**Avis de la mission régionale  
d'autorité environnementale  
Hauts-de-France  
sur le projet de parc éolien  
à LEBUCQUIERE, HAPLINCOURT, BERTINCOURT  
et VELU (62)**

**n°MRAe2019-3439**

## Synthèse de l'avis

*Carte de présentation du projet (source : dossier du pétitionnaire)*

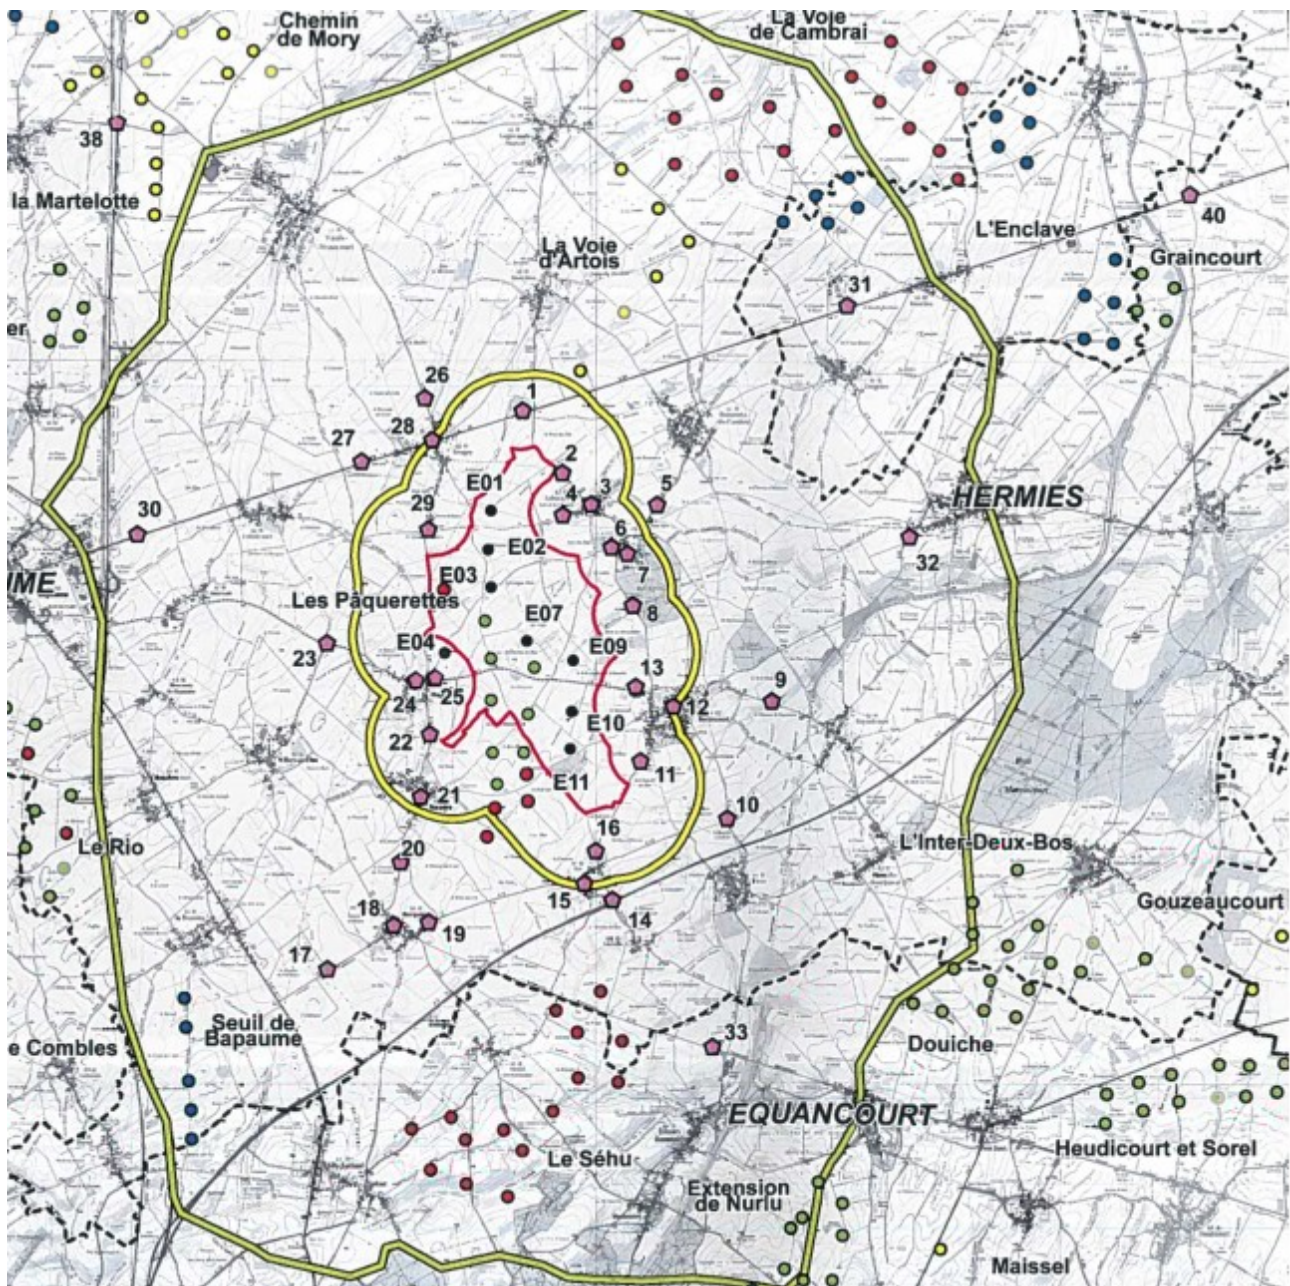
Par rapport à la précédente itération du projet, le pétitionnaire a supprimé trois éoliennes. Toutefois, l'implantation prévisionnelle révèle un positionnement de cinq éoliennes sur les huit que compte le projet à moins de deux cents mètres en bout de pale de secteurs à enjeux modérés, voire forts, pour les chiroptères :

- E1 : 143 mètres d'une haie n'ayant été le lieu que d'activité « faibles » lors de l'échantillonnage effectué en période de transit automnal et environ 20 mètres d'une autre haie ;

- E2 : 25 mètres d'un arbuste isolé ayant enregistré des activités globalement « faibles » à ponctuellement « importante » et « moyenne » durant les périodes de parturition et migration automnale, et présence d'un linéaire de haie à 158 mètres ;

- E3 : 15 mètres d'un linéaire de haie où des activités globalement « faibles » ont été détectées à ponctuellement « importantes » (en transit printanier) ;

- E4 : 38 mètres d'un linéaire de haie où des activités régulièrement « importantes » voire « très importantes » ont été détectées, et présence d'un linéaire de haie à 150 mètres ;

- E7 : 178 mètres d'un linéaire de haie non échantillonné, mais où des activités régulièrement « très importantes » ont été enregistrées à proximité.

Le bureau d'études propose des mesures de bridage pour ces éoliennes. Néanmoins, l'évitement est à rechercher en priorité pour garantir une non-perte nette de biodiversité.

*L'autorité environnementale recommande que ces éoliennes soient a minima déplacées à une distance d'au moins 200 mètres en bout de pales des zones importantes pour les chiroptères (zones de chasse, bois ou haies), conformément aux recommandations du guide Eurobats<sup>3</sup>.*

Les éoliennes sont implantées à distance suffisante des zones à enjeux pour l'avifaune, hormis les éoliennes E10 et E11 localisées en bordure du territoire de chasse du busard Saint-Martin.

*L'autorité environnementale recommande de proposer une alternative qui permette d'éviter que des éoliennes soient situées en bordure du territoire de chasse du busard Saint-Martin.*

Carte des parcs éolien dans le périmètre éloigné du projet

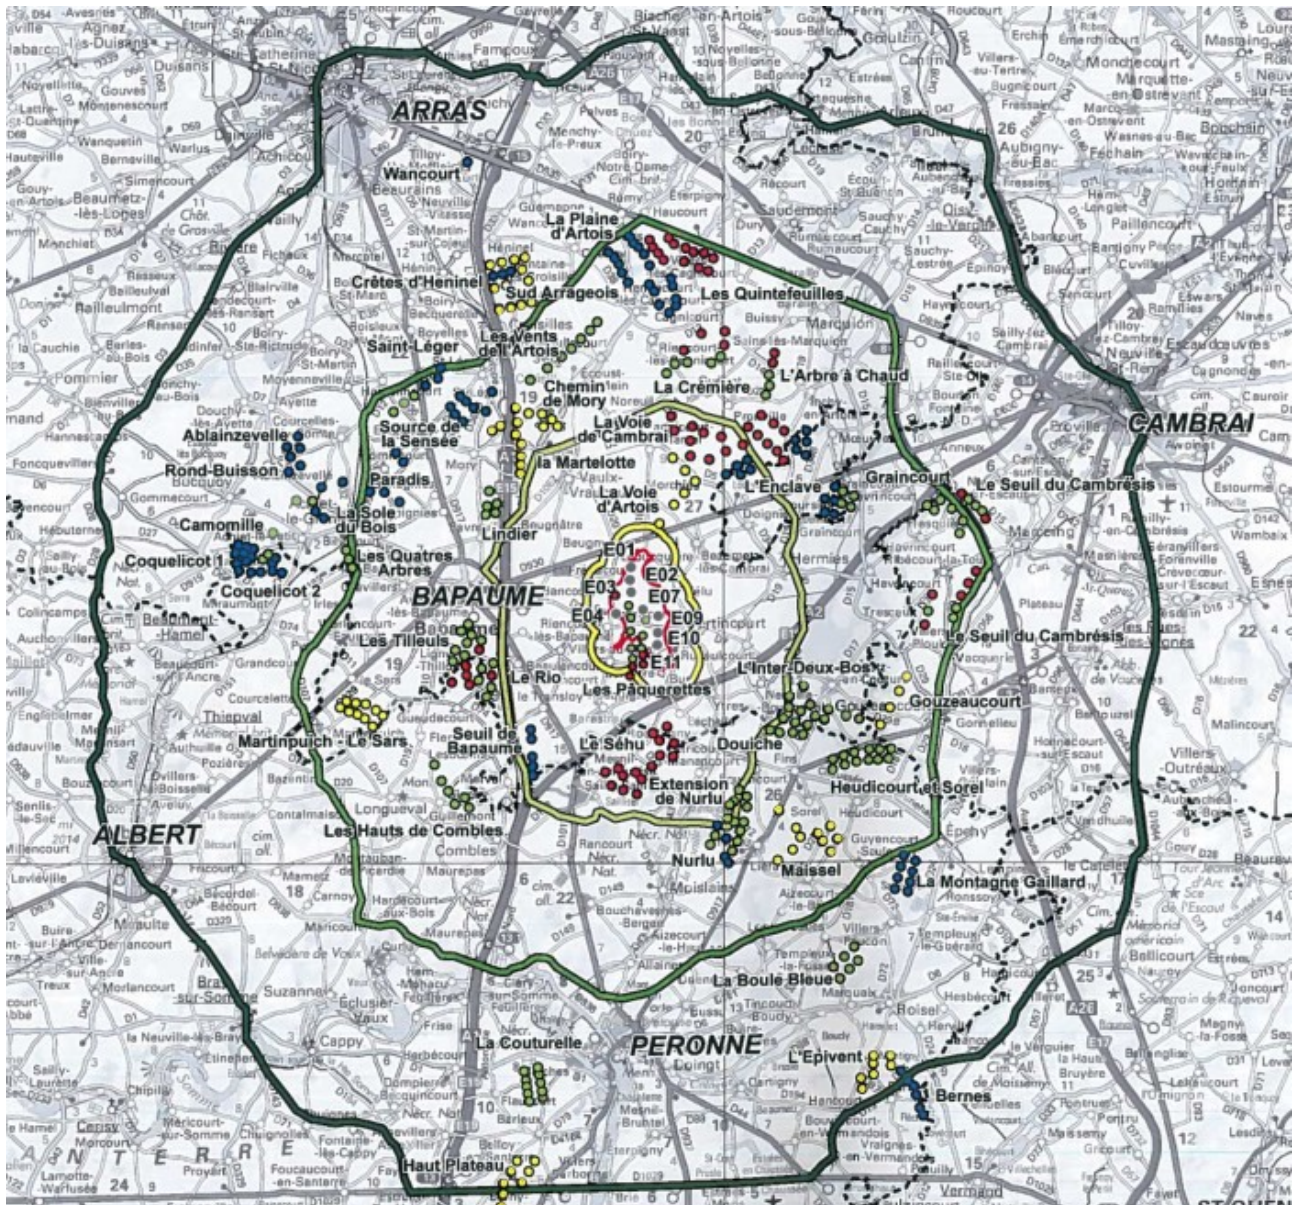
La cartographie n°44, présentée page 192 du volet écologique du dossier recense les différents parcs éoliens autorisés, en activité et en instruction dans un rayon de dix kilomètres, ainsi que les grandes infrastructures. L'analyse menée par le bureau d'études indique que le parc éolien projeté, en lien avec d'autres parcs dans un rayon de 10 km, constitue un « front d'effet barrière<sup>1</sup> » sur une distance de sept kilomètres (page 258 de l'étude d'impact). L'analyse tempère cet effet en soulignant l'espacement suffisant entre les différents parcs, qui permettra un évitement par les oiseaux en migration qui dévieront leurs trajectoires et emprunteront un passage plus étroit. Toutefois, l'effet de cet évitement forcé sur les oiseaux n'est pas analysé, le surcoût énergétique éventuellement occasionné étant considéré comme négligeable et donc l'impact cumulé n'est pas totalement étudié.

*L'autorité environnementale recommande de renseigner la partie relative aux impacts cumulés sur les effets potentiels sur les oiseaux de l'évitement forcé des parcs éoliens en raison de l'effet barrière sur sept kilomètres.*
